COMMISSION ROYALE DES MONUMENTS ET DES SITES
KONINKLIJKE COMMISSIE VOOR MONUMENTEN EN LANDSCHAPPEN

Objet : SCHAERBEEK / EVERE. Périmètre comprenant le site ferroviaire délimité par la rue Auguste De Boeck, l'avenue Léopold III et le clos de l'Oasis, le boulevard Général Wahis, les avenues Gustave Latinis et Charles Gilisquet ainsi que l'avenue H. Conscience. Examen du projet de Plan d'Aménagement Directeur (PAD) « Josaphat » et de son RIE. Avis de la CRMS.

En réponse à votre courrier du 16/10/2019 et conformément à l'article 30/5 §1 du CoBAT, nous vous communiquons **les remarques** formulées par notre Assemblée en sa séance extraordinaire du 13/11/2019 au sujet du dossier sous objet.

Carte du paysage non-bâti, volet stratégique du projet de PAD © perspective.brussels

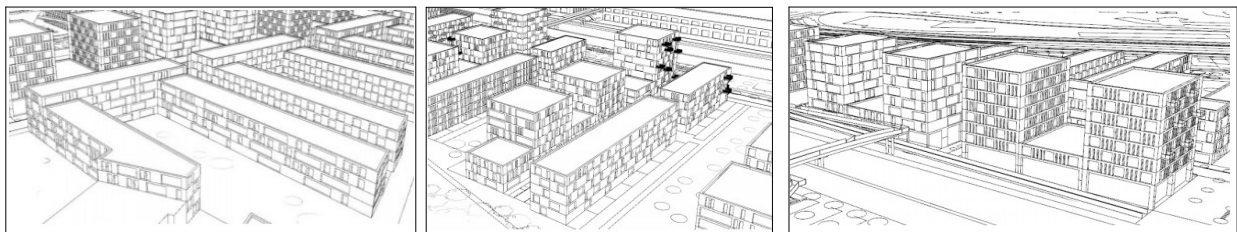
La CRMS soutient la création d'un nouveau quartier intégré dans la friche de l'ancienne gare Josaphat, dont la typologie ferroviaire et la biodiversité comptent parmi les atouts pour le projet. Elle partage la volonté de concilier développement urbain et biodiversité. Elle craint cependant que l'aménagement proposé soit insuffisant pour préserver et développer le volet paysager et biodiversité. Elle estime également que les taux d'emprise et les volumétries des constructions sont trop denses et peu intégrées au contexte et n'apportent dès lors pas une réponse satisfaisante aux **ambitions urbanistiques et paysagères du PAD qui se veut durable, vert et écologique, ni à celles qui avaient été avancées par le PRDD pour la zone Josaphat**¹.

La CRMS préconise dès lors de revoir le développement du quartier en exploitant davantage les spécificités, la morphologie et les atouts du terrain et de tendre vers **une densité moindre en tirant davantage parti des caractéristiques naturelles et paysagères du site**. Cette stratégie doit miser sur l'immédiat et l'existant, intégrant les points forts du site :

Volet stratégique du projet de PAD © Bureau Bas Smets

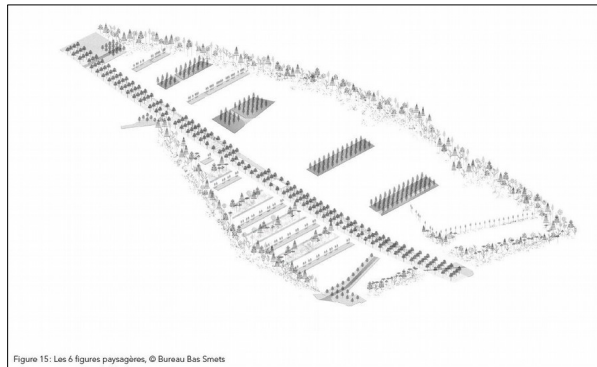
Afin d'éviter la fragmentation des espaces non-bâtis, la CRMS recommande d'adapter l'organisation du quartier, éventuellement par une trame plus organique, et de miser sur une plus grande continuité des espaces verts, ce qui n'est pas suffisamment rencontré actuellement (cf image ci-dessous).

Le Spoorpark, coupe transversales indicatives, volet stratégique du projet de PAD © Bureau Bas Smets

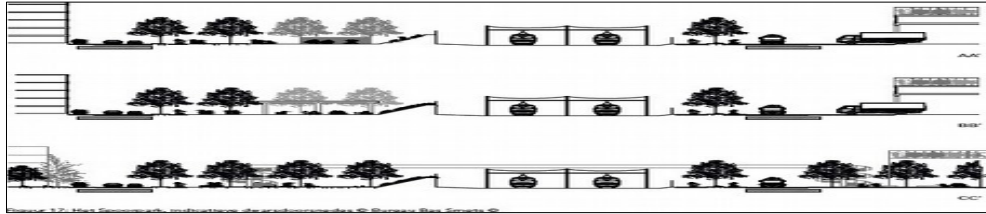
* **Revoir l'aménagement du spoorpark** La création de nouveaux talus parallèlement à la voie ferrée, s'ajoutant aux talus existants, n'est pas opportune sur le plan paysager tel que représenté actuellement et pourrait constituer une limite trop marquée pour la zone « campus résidentiel », d'autant que le talus serait longé d'une quadruple rangée d'arbres et d'un chemin traversant nord-sud.

La Commission estime que la délimitation des voies ferrées et la façon de structurer le *spoorpark* devraient se réaliser au moyen d'une intervention plus douce qui pourrait toutefois rencontrer les ambitions de protection acoustique. Elle suggère d'étudier une zone tampon paysagère qui conserve la lisibilité de la présence du train, élément identitaire du site.
